改善箇所説明図

改善の内容

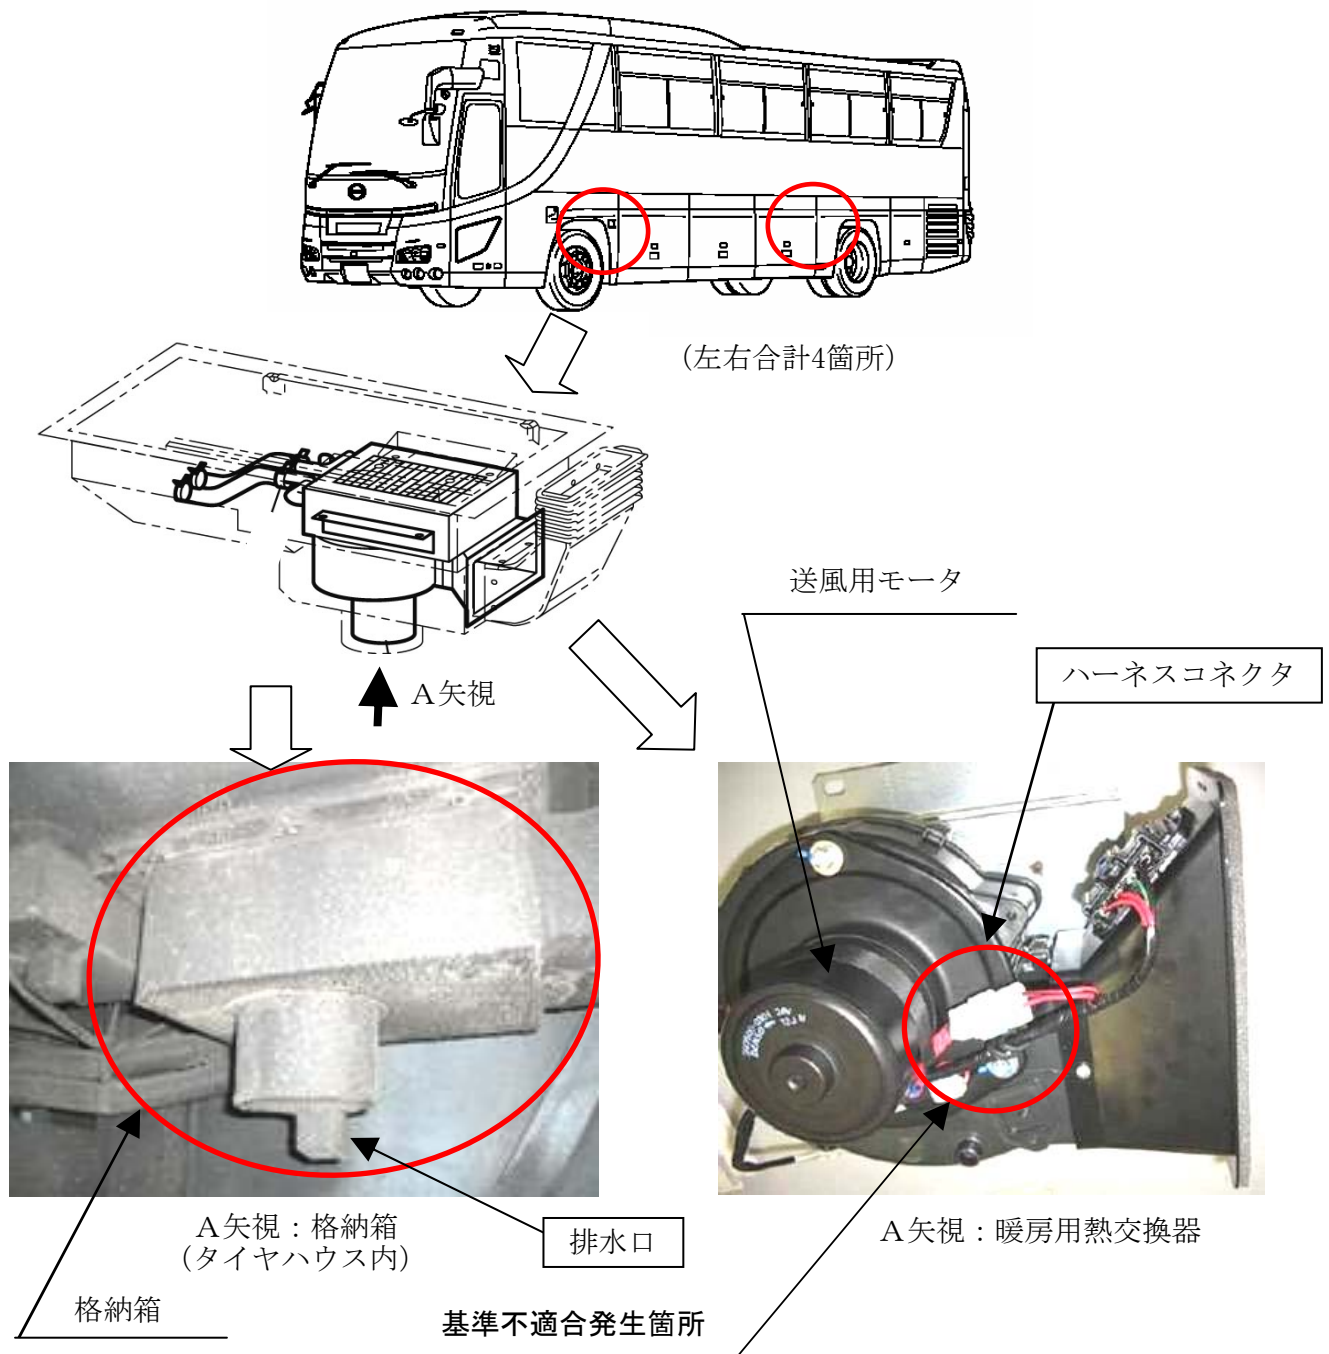
暖房用熱交換器の格納箱の防水構造が不適切なため、融雪剤を含んだ水分が侵入し、熱交換器の送風用モータのハーネスコネクタ部で漏電を起こす場合がある。そのため、そのまま使用を続けると、当該コネクタ部が発熱し、最悪の場合、ハーネスコネクタ部が発火するおそれがある。

全車両、暖房用熱交換器の格納箱にシール剤を追加するとともに、送風用モータのハーネスコネクタ部および格納箱の排水口を対策品と交換する。また、送風用モータを点検し、錆びている場合は新品と交換する。なお、対策品の供給に時間を要することから、暫定措置として、ハーネスコネクタ部を切り取り、ハーネスを直結する。

識別 : ネームプレートの下側右に黄色ペイントを塗布する。
